# 泊発電所3号炉 耐津波設計方針について (引き波時の評価に係る指摘事項回答)

# 審査会合指摘事項に対する回答（指摘事項 230330-05）（1 / 2）

## 【指摘事項 230330-5】

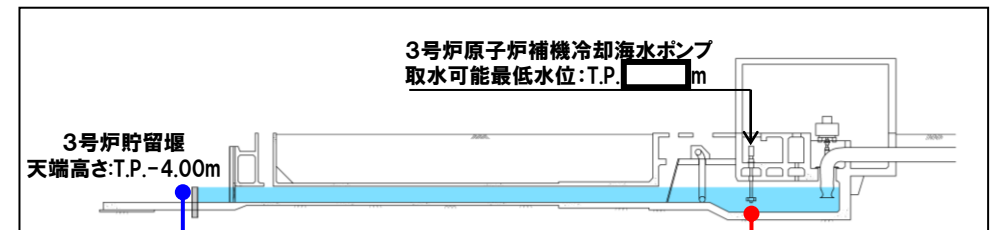
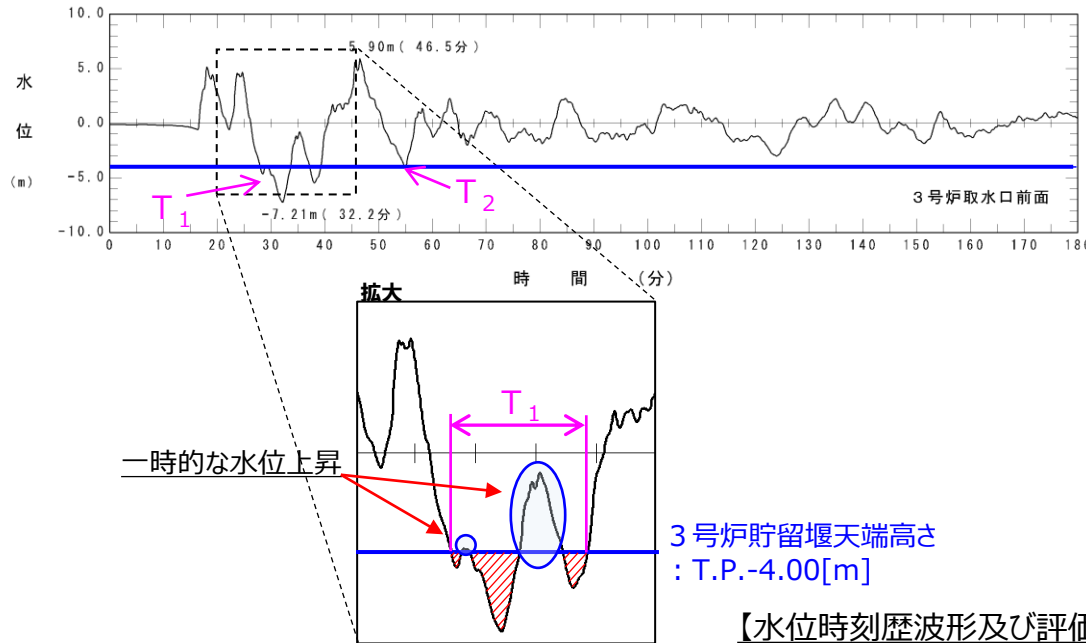
引き波時における冷却に必要な海水の確保について、一時的な水位上昇による水位回復を見込まない貯留堰を下回る時間の評価と、一時的な水位上昇による水位回復を見込んで実施する管路解析による水位の詳細な評価のうち、設計としてどちらを基準適合上の評価とするのか、速やかに資料を用いて説明すること。

○上記評価のうち、「一時的な水位上昇による水位回復を見込まない貯留堰を下回る時間の評価(貯留堰の容量の比較)」は、一時的な水位上昇による水位回復を見込まないことで保守性を有する評価方法と考えられることから、耐津波設計における基準適合上の評価方法として選定する。
